高浜3, 4号炉 高経年化技術評価に係る審査コメント反映整理表(その他)

高浜 3、4号炉—その他—1

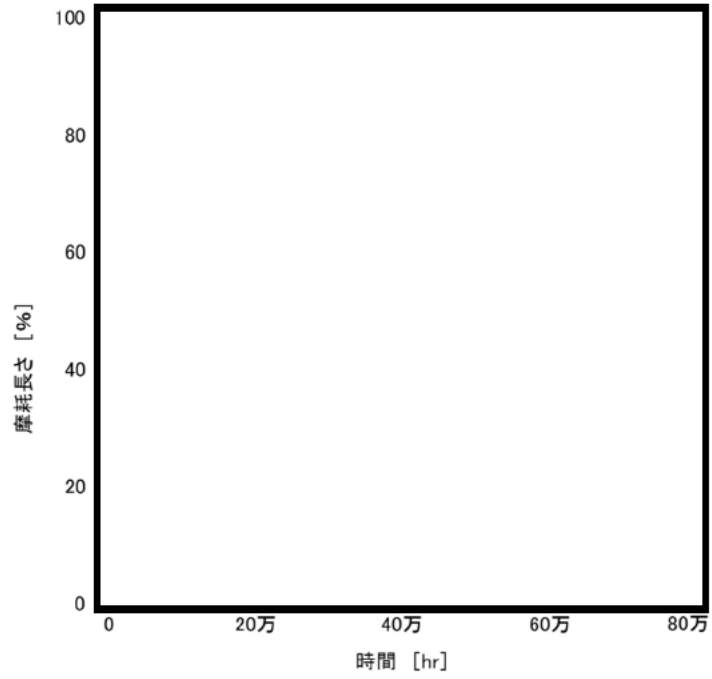
No	日付	事象	機種分類	機器分類	資料	ページ等	コメント内容	コメント対応	回答日	完了
1	7月24日	孔食	ターボポンプ	海水ポンプ	別冊	23	海水ポンプの孔食に対して、どの部位を塗装により防食しているのか説明すること。	回答資料 高浜3, 4号炉-その他-1のとおり。		
2	7月24日	その他	ポンプ	タービン動補助給水ポンプ	別冊	26	潤滑油ユニットの内面で冷却水と接液する箇所を説明すること。	回答資料 高浜3, 4号炉-その他-2のとおり。		
3	7月24日	その他	熱交換器(多管円筒形)	高圧給水加熱器等	別冊	40	第6高圧給水加熱器の伝熱管へのスケール付着の可能性は小さいと評価しているが、低圧及び高圧給水加熱器は伝熱管材料が銅合金からSUSに取り替えられている。伝熱管材料をSUSにすると、SUSとスケールの中で電位(+)、(-)が発生し、銅合金の場合と比較してスケールが付着しやすくなるのではないかと。スケール付着の可能性を小さいとする理由を説明すること。	高pH運転の導入により炭素鋼配管の減肉(FAC)の発生が抑制され、鉄分の供給量が大きく減少することから、伝熱管の材料に問わずスケール量が抑制されると考えられる。 また、定期的に細管清掃を実施している。		
4	7月24日	SCC	熱交換器	蒸気発生器	別冊	30	「(9) … メカニカルプラグの応力腐食割れ」において、電力共通研究(電共研)の結果からメカニカルプラグに応力腐食割れの発生の可能性は小さいとしているが、メカニカルプラグに対する保全方法を説明すること。	メカニカルプラグについては、保全は行っていない。 なお、蒸気発生器の取替計画を策定しており、計画に基づき取替を実施することを施設管理方針としている。		
5	7月24日	SCC	容器	加圧器(後備ヒータ)	別冊	8	「(5) ヒータシースおよびエンドプラグの応力腐食割れ」において、ヒータシースについては、発生及び進展に対する評価を実施しているが、エンドプラグについては、進展のみの評価となっている理由を説明すること。			
6	7月24日	SCC	配管	ステンレス鋼配管	別冊	18	母管の内面からのSCCに関連して、2007年9月、美浜2号炉のA-蒸気発生器本体冷却材入口管台セーフエンド(ステンレス鋼製)内面において、非常に軽微な粒界割れが管台と溶接部境界近傍の機械加工部において確認されている。高浜発電所のステンレス鋼配管溶接部における同様な機械加工部の有無について説明すること。

<p>タイトル</p>	<p>ターボポンプ 海水ポンプの孔食</p>
<p>概要</p>	<p>海水ポンプの孔食について、塗装により防食している箇所を示す。</p>
<p>説明</p>	<p>海水ポンプの孔食想定部位を以下図に示す。これらのうち、塗装により防食している部位は以下の箇所である。</p> <ul style="list-style-type: none"> <li>・吸込口</li> <li>・案内羽根</li> <li>・吐出管</li> <li>・中間軸受箱</li> <li>・吐出曲管</li> </ul>

高浜3号炉 制御棒クラスター案内管案内板摩耗進行予測結果

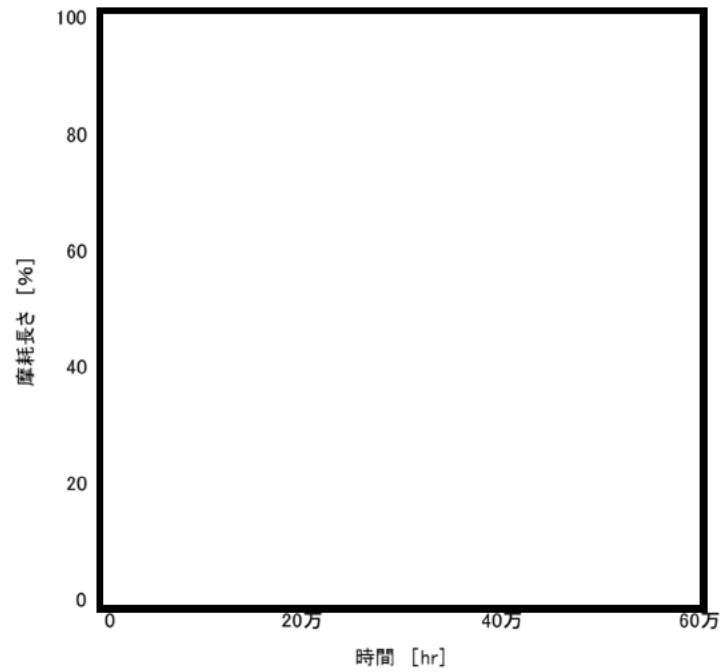
11	7月24日	摩耗	炉内構造物	制御棒クラスタ案内管(案内板)	別冊	21	制御棒クラスタ案内管(案内板)の摩耗長さ68%に達するまでの時間に、3号炉と4号炉で大きな差(3号炉:50.7万時間、4号炉:30.4万時間)が生じる理由について説明すること。	回答資料 高浜3, 4号炉-その他-1.1のとおり。		
12	7月24日	その他	空調設備	ダクト	別冊	11等	伸縮継手に使用されている合成ゴムの評価において、環境的要因による劣化が想定されるとしているものの、周囲温度のみを考慮した評価に読み取れる。ゴムの劣化要因には熱、酸化や湿気も考えられるが、これらを考慮した評価は実施されているのか説明すること。	ダクトの伸縮継手に使用しているゴムとしては、クロロブレンゴム及びシリコンゴムがあるが、いずれも耐老化性、耐候性、耐オゾン性に優れていることが一般的に知られており、耐熱性以外の劣化要因に対しても耐性を有していると考えている。なお、プラントにおける使用温度範囲内であれば問題ないと考えられるもののゴムの使用可能温度が定められていることから、代表的な劣化要因として温度について記載している。

タイトル	制御棒クラスタ案内管（案内板）の摩耗長さ68%に達するまでの時間に、3号炉と4号炉で大きな差（3号炉：50.7万時間、4号炉：30.4万時間）が生じる理由について説明すること。
説明	<p>制御棒クラスタ案内管（案内板）の摩耗については、CCDカメラによって案内板のガイド穴を撮影した後、撮影画像から摩耗長さを算出している。</p> <p>高浜3号炉は第14回定期検査時（2002年度）に摩耗測定を実施しており、結果摩耗長さは□%であった。その結果から、日本機械学会維持規格（JSME S NA1-2012）および原子力安全推進協会 PWR炉内構造物点検評価ガイドライン[制御棒クラスタ案内管]（第4版）に基づき将来の摩耗予測を実施し、摩耗長さ68%に至るのは50.7万運転時間であると評価している。</p> <p>一方、高浜4号炉については摩耗測定の実績がないため、日本機械学会維持規格（JSME S NA1-2012）および原子力安全推進協会 PWR炉内構造物点検評価ガイドライン[制御棒クラスタ案内管]（第4版）に基づき、同一プラントグループ（17×17型制御棒クラスタ案内管）で最も摩耗が進行していると評価される他プラントの点検実績から将来の摩耗予測を実施している。その結果、摩耗長さ68%に至るのは30.4万運転時間であると評価している。</p>
